# 淀川水系ダム事業費等監理委員会資料

## 一天ヶ瀬ダム再開発事業一

令和元年10月29日

近畿地方整備局 琵琶湖河川事務所

### 【掘削方法見直しの検討】

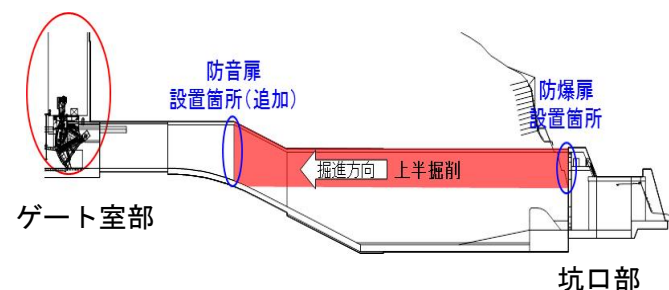
- 上半部の掘進先に位置するゲート室部に発破による影響が発生することが判明。
- 対策を検討した結果、防音の為の鋼製扉の追加設置が必要となった。

コスト比較を行い、発破から4.0t級ブレイカーによる直接掘削に変更することにより増額の縮減を図った。

▲一般的な道路トンネルと減勢池部（水平水路部、標準部）との断面比較

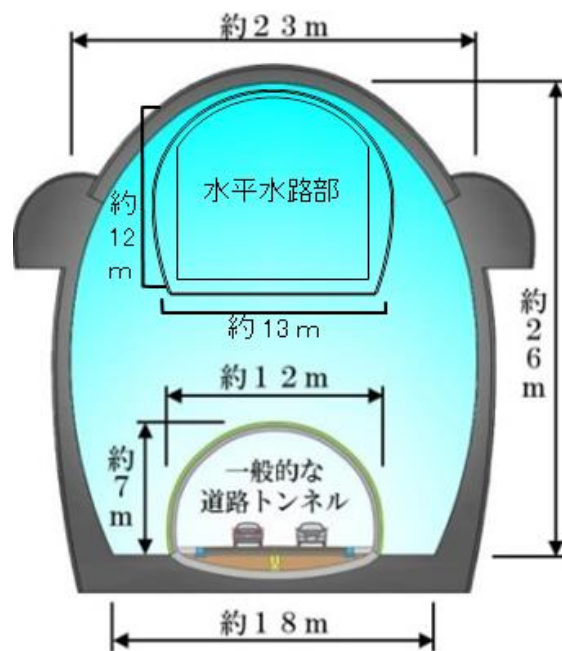
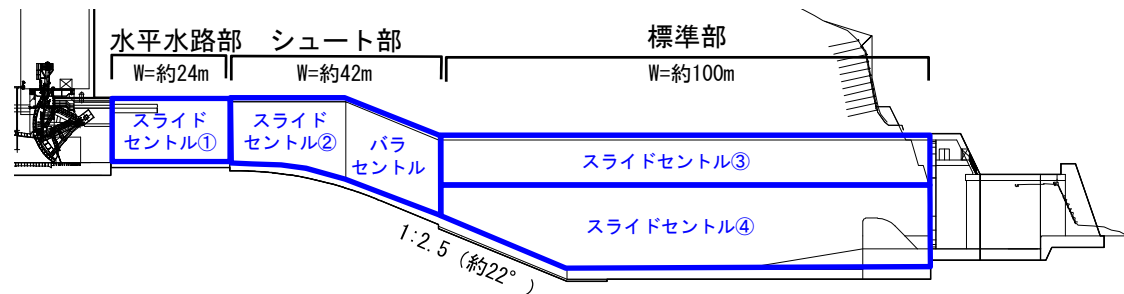
- 減勢池部は国内最大級の大断面かつ複雑な形状の水路トンネルであり、類似の施工実績が無いことから、断面形状に応じたセントルの区割りを行い、セントル毎に一般的な道路トンネル用スライドセントル事例を元に費用を類推した。
- シュート部及び標準部を施工するのに先立ち、平成29年11月に施工業者により施工計画を検討した結果、一般的な道路セントルよりも部材量を増加させ高強度の構造とする必要が生じたことにより、約16億円の増額となった。

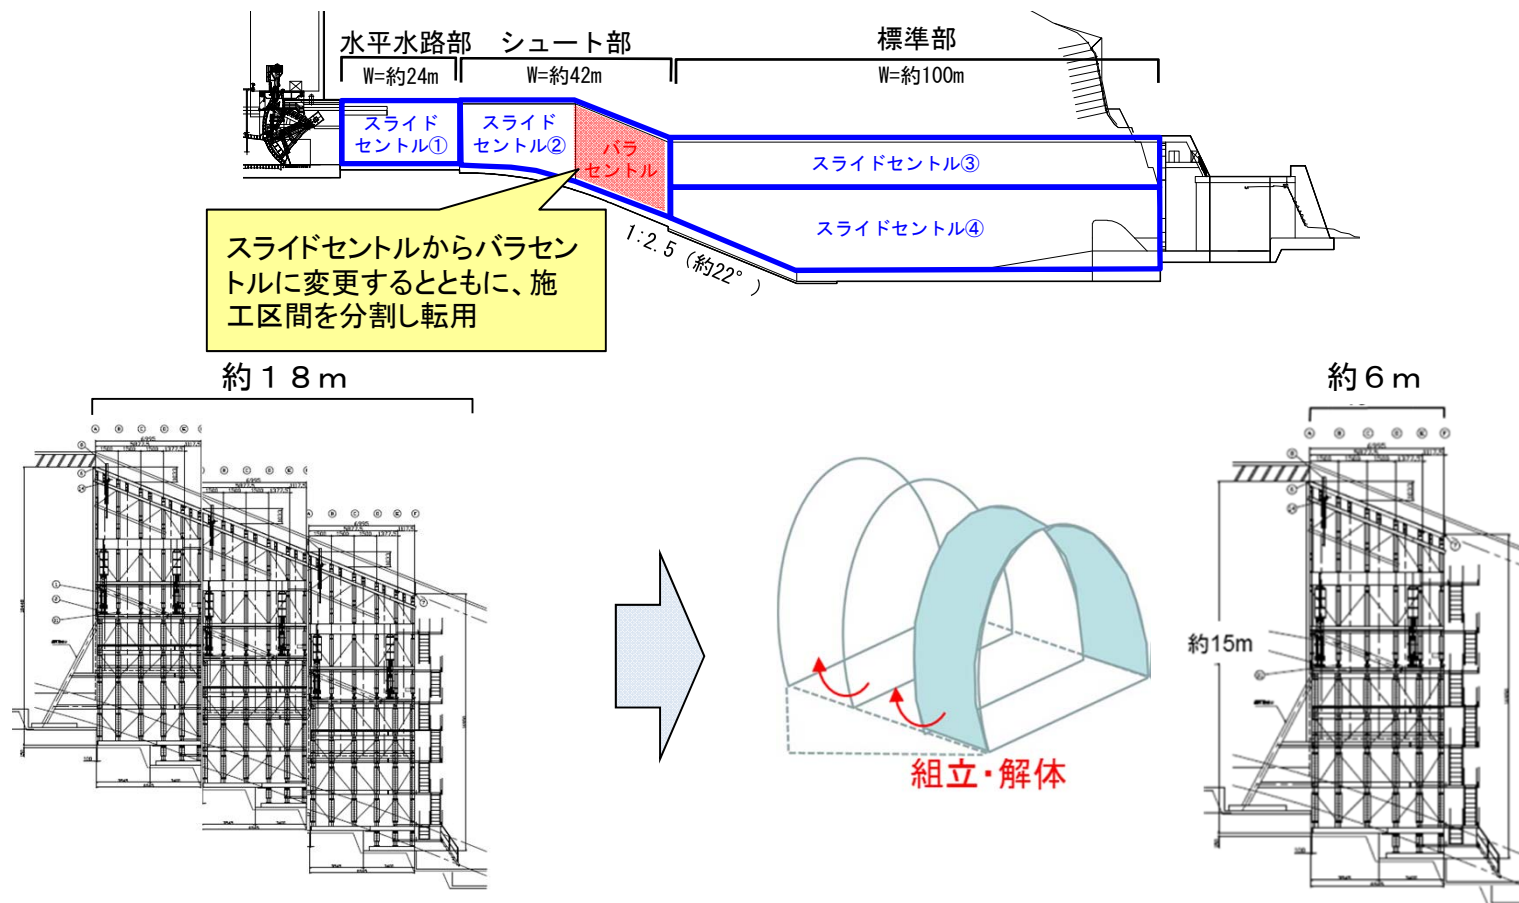
- シュート部についてもスライドセントルでの施工を計画していたが、急勾配区間をスライドセントルで施工するには追加対策が必要となり、大幅なコスト増が見込まれたため、委員からの助言を踏まえ、シュート部の一部の区間についてはバラセントルによる施工に見直しを行い、更に施工区間を3分割してバラセントルを転用することで約10億円の縮減を図った。

➤ バラセントルの施工区間を分割・転用することで増額を縮減

▲濁水処理量の実績と推定

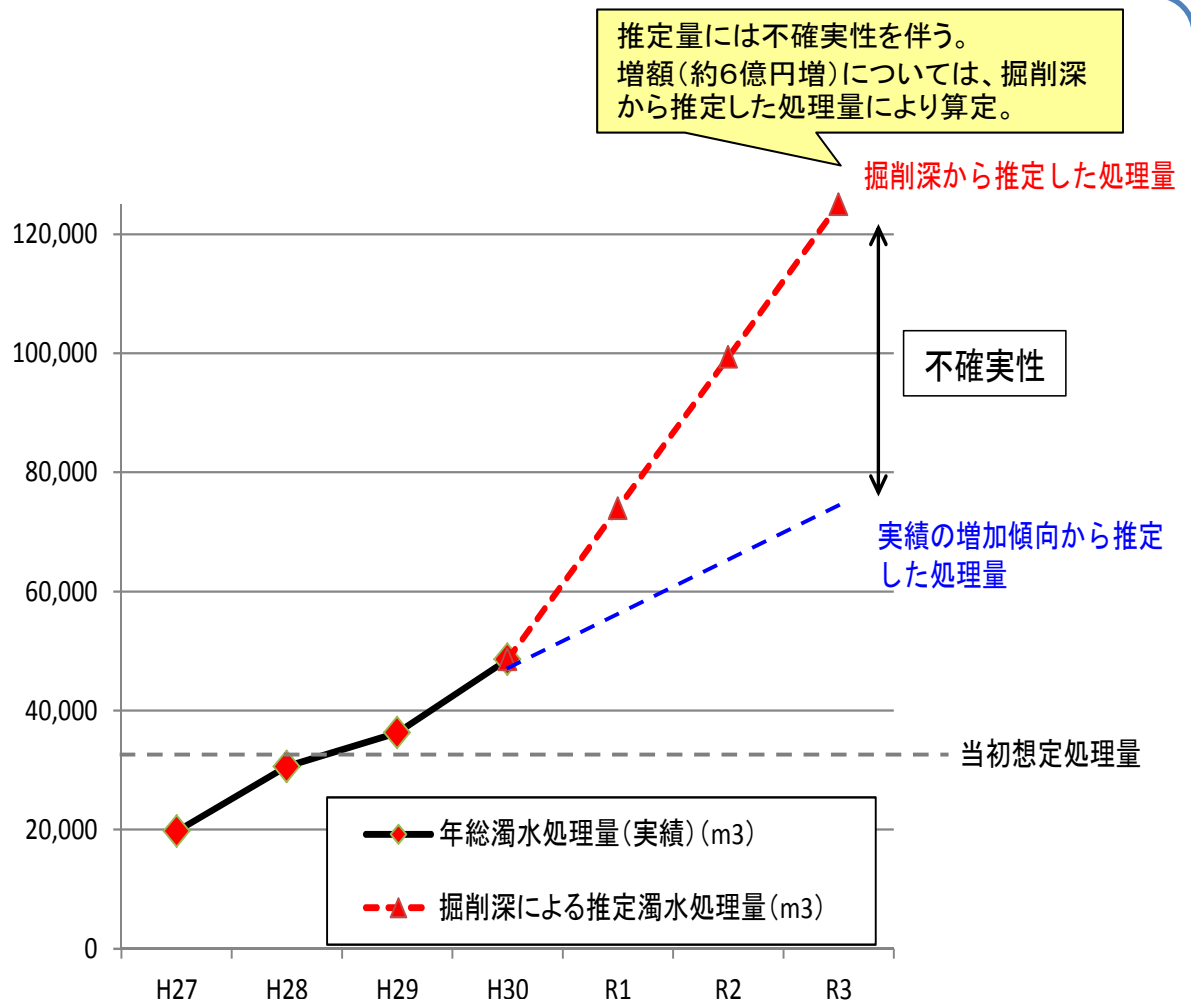
- 今後の濁水処理量は掘削深の推移から推定している。
- 実績の増加傾向から今後も増加は見込まれるが、掘削深に比例して増加するかは不確実な部分であると考えられる。

#### 【継手部を片側より切断】

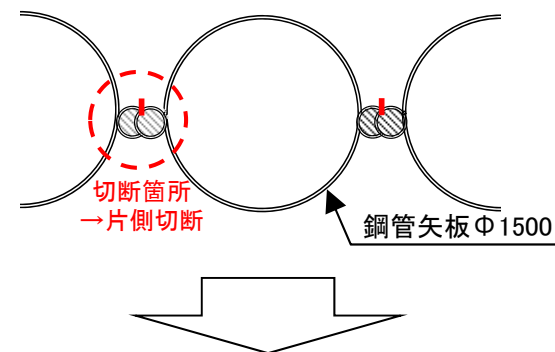
- 鋼管杭の変位及び止水モルタルによる固着等の影響により引き抜きが困難。

#### 【鋼管部での切断】

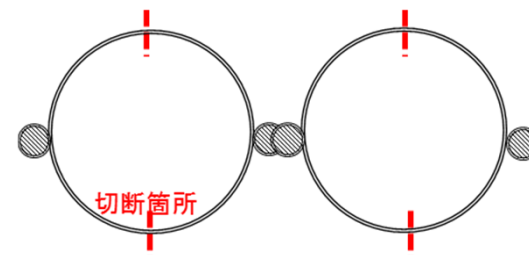
- 振動を与えながらの引き抜きや汚濁防止対策が不要。

【継手部での切断】

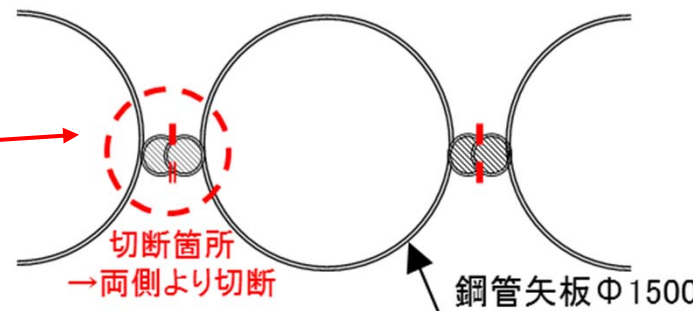
- 振動を与えながらの引き抜きや汚濁防止対策が追加が必要。

【鋼管部での切断】

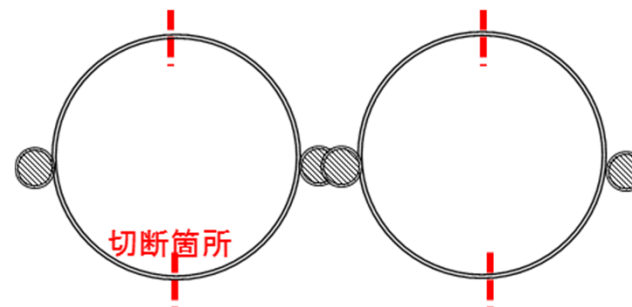
- 先行事例と同様に継手部で切断すれば引抜方法の変更等が必要になると想定されたことから、委員からの助言を踏まえ、変位や固着の影響を受けない鋼管部2箇所での切断に変更することで約2億円の縮減を図った。

- 振動を与えながらの引き抜きや汚濁防止対策が不要。

### (2) 円環支保工縁切り対策の追加【約1億円増】

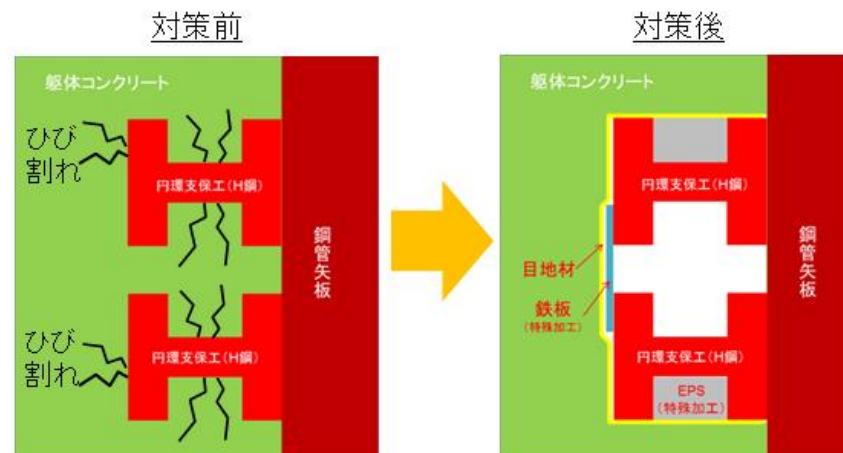
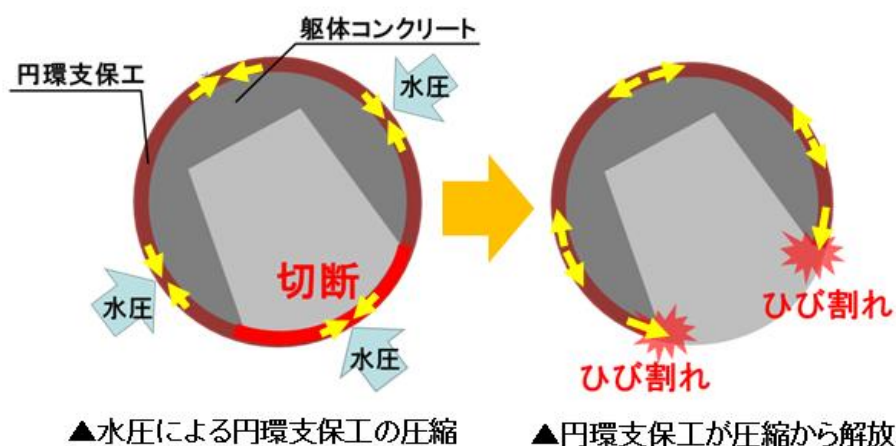
- 応力解析の結果、取水口側の鋼管矢板と円環支保工の切断の際に、円環支保工が変位し、躯体コンクリートにひび割れが生じることが懸念されたことから、ひび割れ対策として縁切り工法を追加する必要が生じたため、約1億円の増額となった。

➤ 当初はH鋼に直接コンクリートが接する構造であったが、縁切りを行う構造に見直し。

### 2-② 覆工仮設備費用の増 【約3億円増】

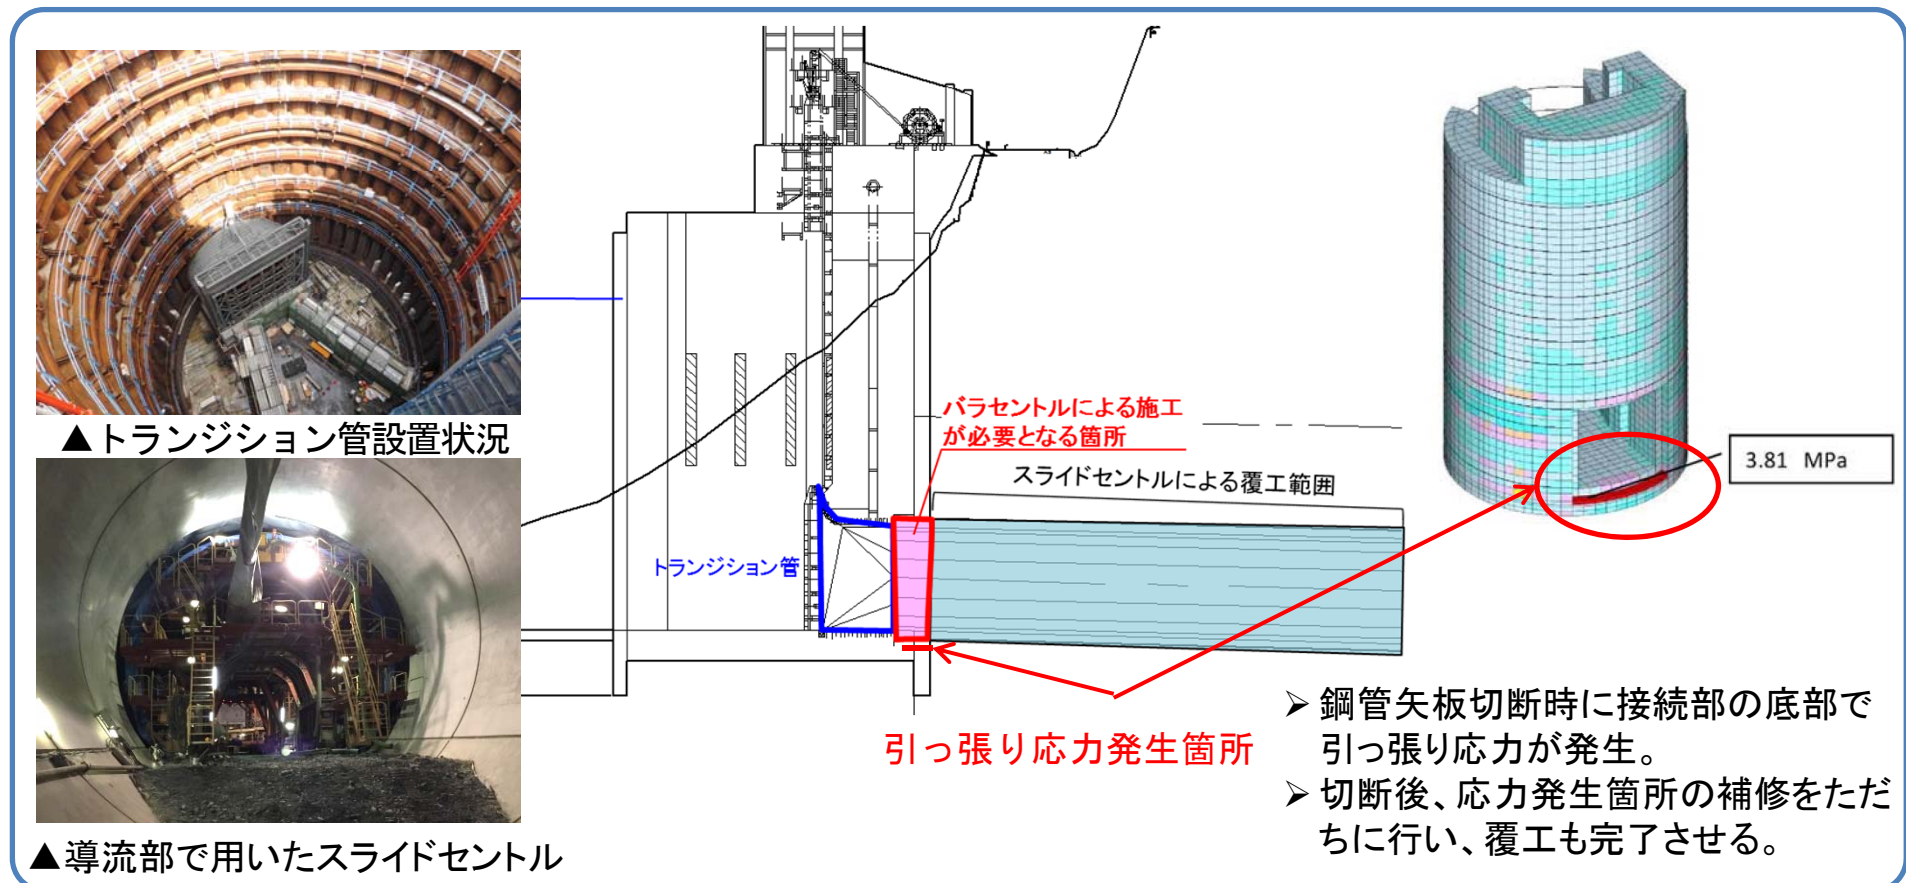
- トランジション管との接続部について、導流部から継続してスライドセントルにより施工することを想定しており、導流部に存置しているセントルを用いることとしている。
- 立坑掘削完了後に設計時の予測を上回る鋼管矢板の変位が確認されたため、導流部側の矢板切断時の躯体への影響を検討する必要性が生じた。
- 応力解析結果により、矢板切断時に躯体底部にひび割れが生じる危険性があるため、鋼管矢板切断後ただちに覆工を行う必要があり、バラセントルによる施工に変更することとしたため、約3億円の増額となった。

### 2-③ 止水対策に要するグラウト量変更による増 【約2億円増】

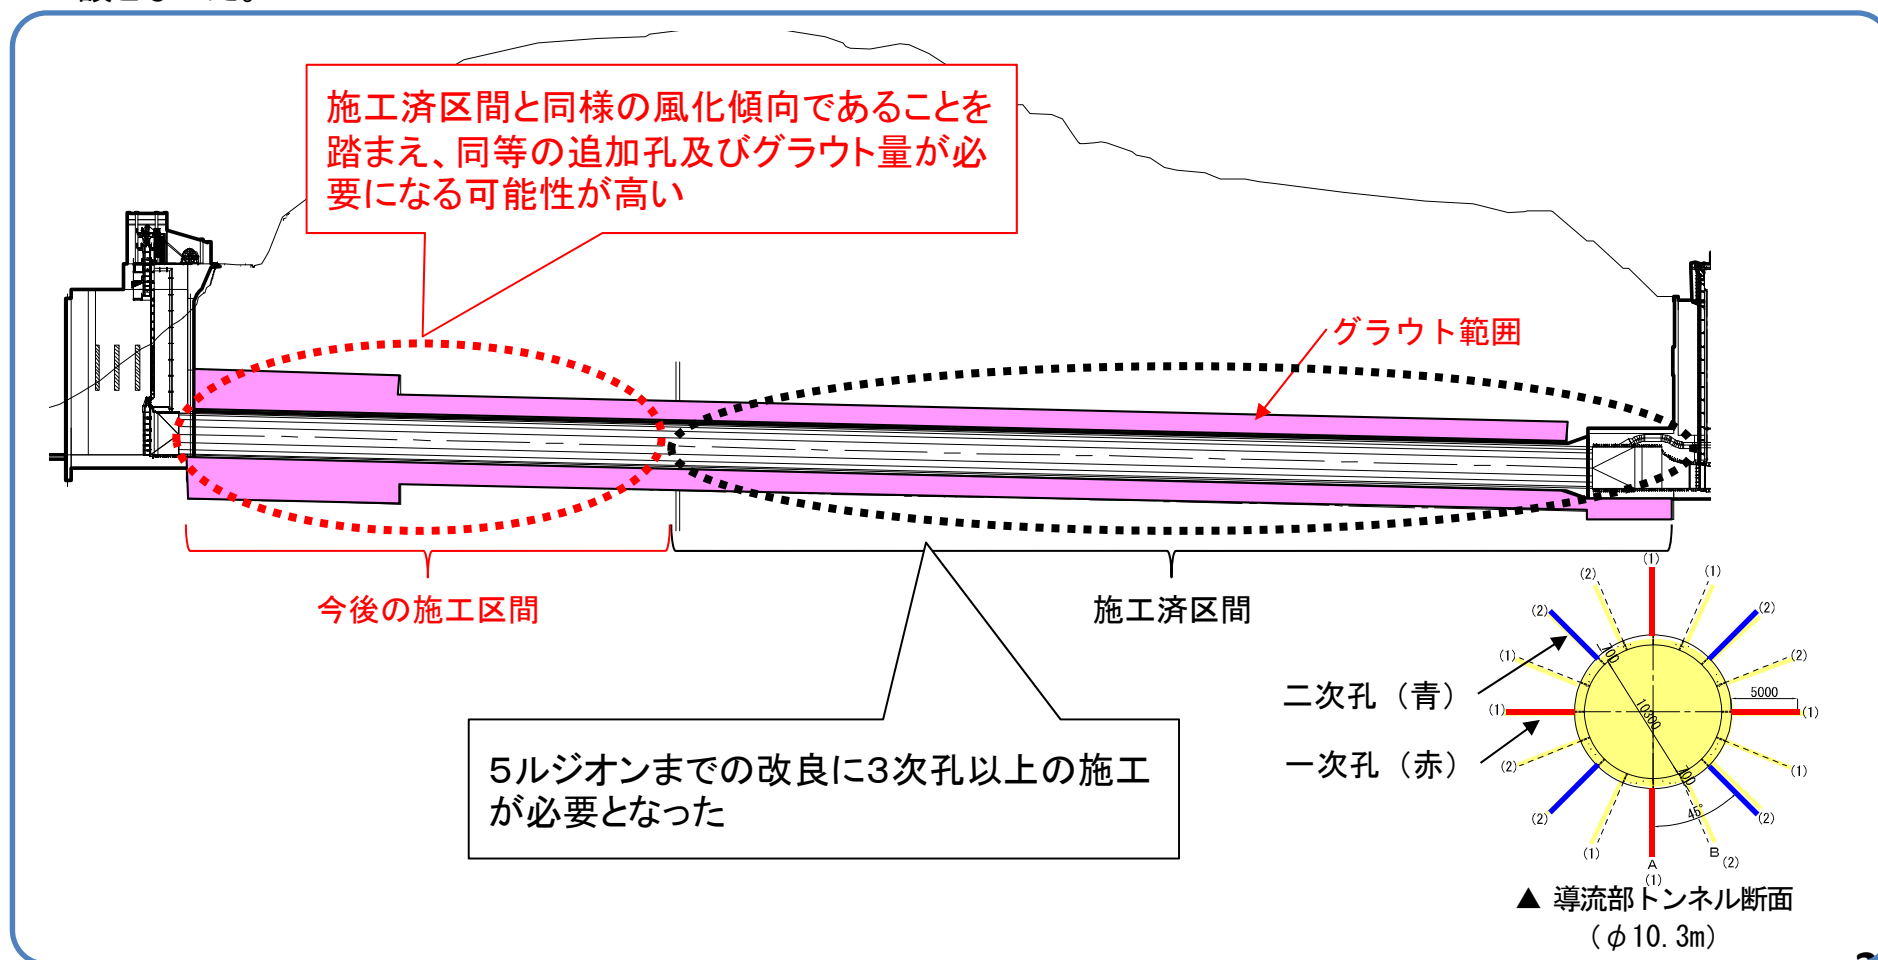
- 導流部ではコンソリデーショングラウチングによる止水対策を実施することとし、グラウチング技術指針により改良目標を5ルジオンと設定、地質調査結果等により5m間隔で1・2次孔を配置する計画としていた。
- 施工済区間で、5ルジオンまでの改良に3次孔以上の施工が必要となった実績が生じたため、施工実績を踏まえたグラウト計画の見直しを行ったところ、今後の施工区間は施工済区間と同様の風化傾向が見られた。このことから施工済区間と同等の追加孔及びグラウト量が必要となる可能性が高く、施工量の増加が見込まれるため、約2億円の増額となった。

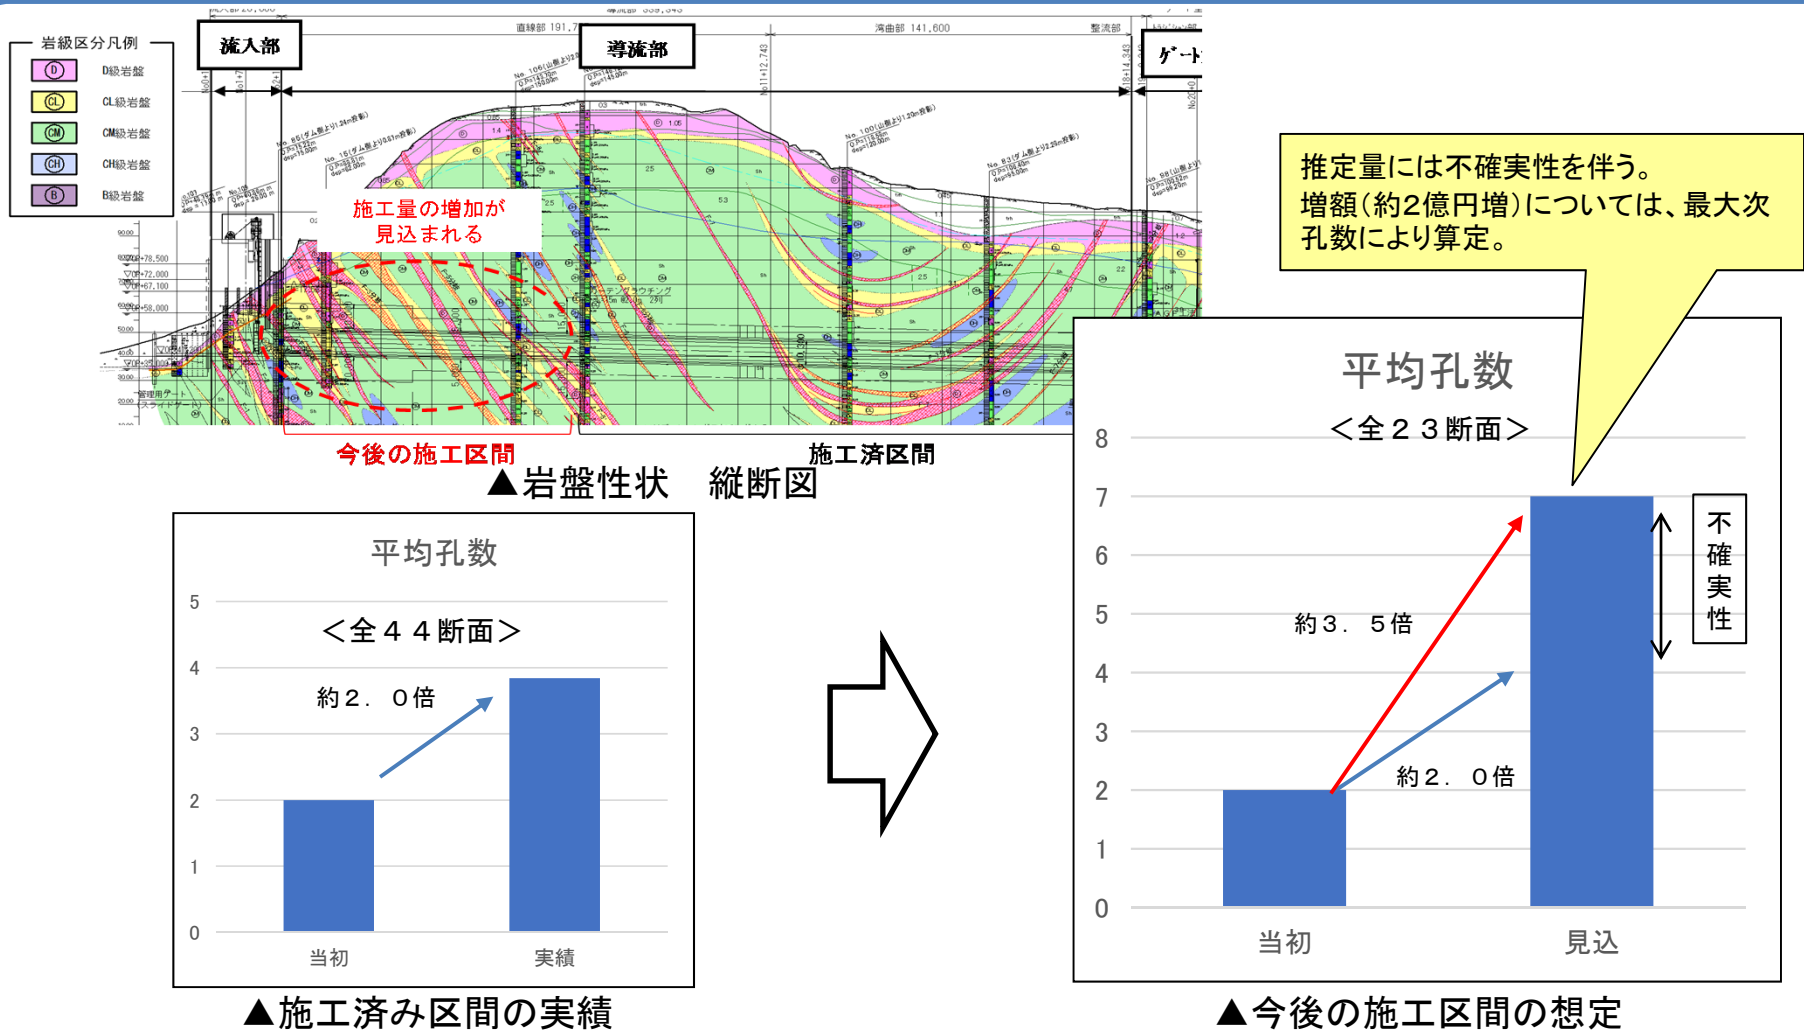
- 今後の施工区間におけるグラウト施工量は、施工済区間のうち風化傾向等の地質条件が類似している区間の施工実績から最大限の施工量を想定し、費用を計上している。
- 施工済区間では、5ルジオンまでの改良に3次孔以上(平均3.8次孔、最大7次孔)の施工が必要となった実績が生じており、今後の施工区間においても施工量の増加が見込まれるものの、施工量が最大となるかは不確実な部分であると考えられる。

#### ②減勢池部覆工構造の見直し

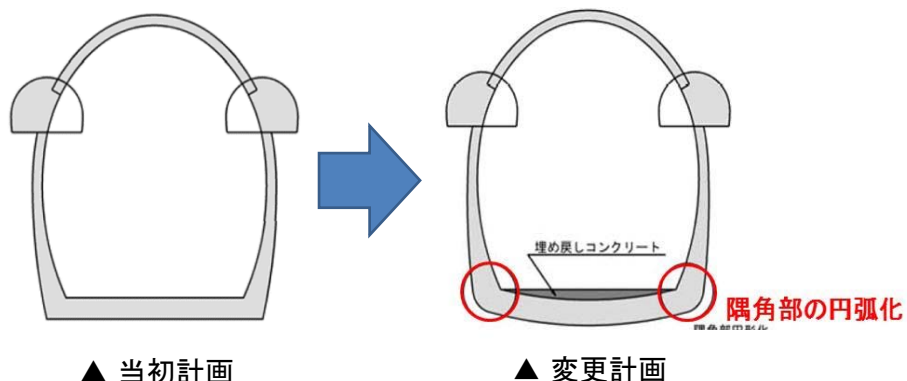
減勢池部の覆工構造を見直し、隅角部を円形化することで必要な鉄筋量を軽減する。
